## GESTIONE ASSOCIATA VALUTAZIONE AMBIENTALE STRATEGICA

*Oggetto: procedimento di VAS relativo alla 25<sup>a</sup> Variante al RUC e contestuale Piano Attuativo relativo all'intervento di sostituzione edilizia dell'immobile posto in via Galileo Galilei nc. 10-12 nella frazione di Sieci, nonché approvazione del relativo schema di convenzione (P.E. 2018/603), insieme agli elaborati di variante, di Piano Attuativo e schema di Convenzione, in Comune di Pontassieve: esito istruttoria e parere motivato.*

OGGETTO: Procedura di VAS L.R. 10/2010 - 25^ Variante al RUC e contestuale Piano Attuativo relativo all'intervento di sostituzione edilizia dell'immobile posto in via Galileo Galilei nc. 10-12 nella frazione di Sieci, nonché approvazione del relativo schema di convenzione (P.E. 2018/603), insieme agli elaborati di variante, di Piano Attuativo e schema di Convenzione. Espressione parere finale NIV

**Figura 1:** Vista aerea del capannone artigianale da demolire in via Galileo Galilei nn. 10-12 a Pontassieve ed individuazione del punto di misura P1.

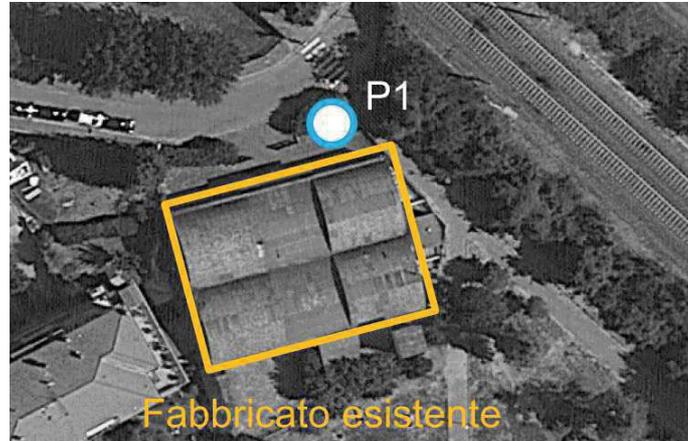
Ai fini di valutare il clima acustico, è stata effettuata una misura di 24 ore presso il punto P1 (vedi la figura seguente) posto «ad un'altezza dal piano campagna pari a 4 m in prossimità della futura facciata

dell'edificio abitativo più esposta a traffico ferroviario» ma non viene definita la distanza dalla parete. La misura è stata effettuata tra i giorni 22-23/05/2018, rilevando i livelli di rumore nei periodi diurno e notturno (6:00-22:00 e 22:00-6:00, rispettivamente).

*Figura 2: Dislocazione delle cabine elettriche (esistente e nuova).*

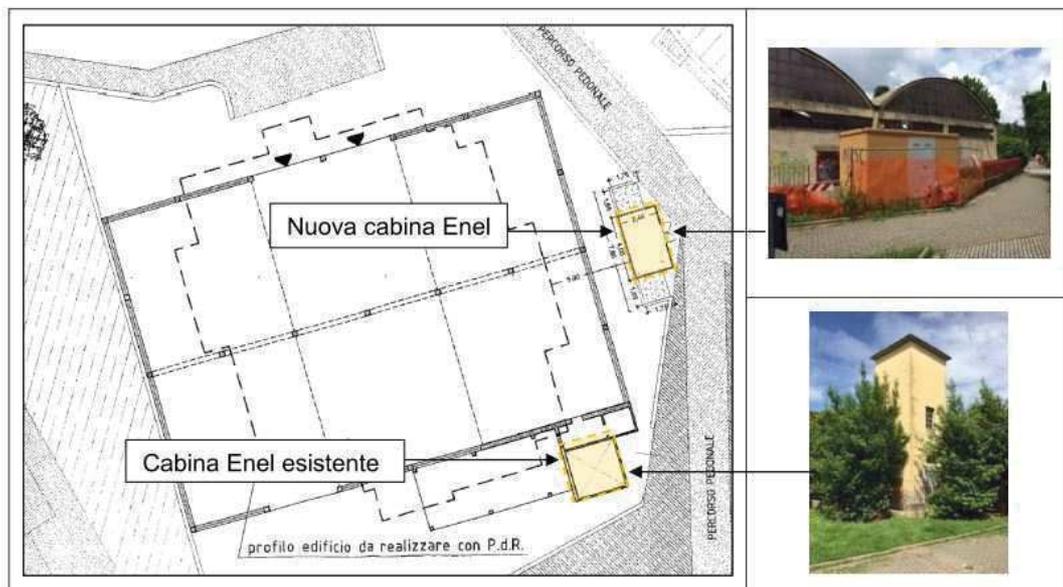
- Le planimetrie presentate mostrano che la dpa della cabina invade porzioni significative del percorso pedonale esistente che si sviluppa in prossimità del nuovo edificio. Poiché non è possibile escludere una permanenza prolungata, eventualmente occasionale, in tale aree, riteniamo che una semplice dichiarazione in tal senso, come riportato nella documentazione, non sia sufficiente. In particolare riteniamo necessario che l'area interessata dalla dpa sia resa inaccessibile ai non professionalmente esposti ai campi elettromagnetici, con sistemi fissi di interdizione, quali recinzioni, siepi, ecc. Tenuto conto di ciò, riteniamo necessario che sia valutata la possibilità di spostare il percorso pedonale e/o della cabina, in modo tale da evitare interferenza tra dpa e percorso pedonale.
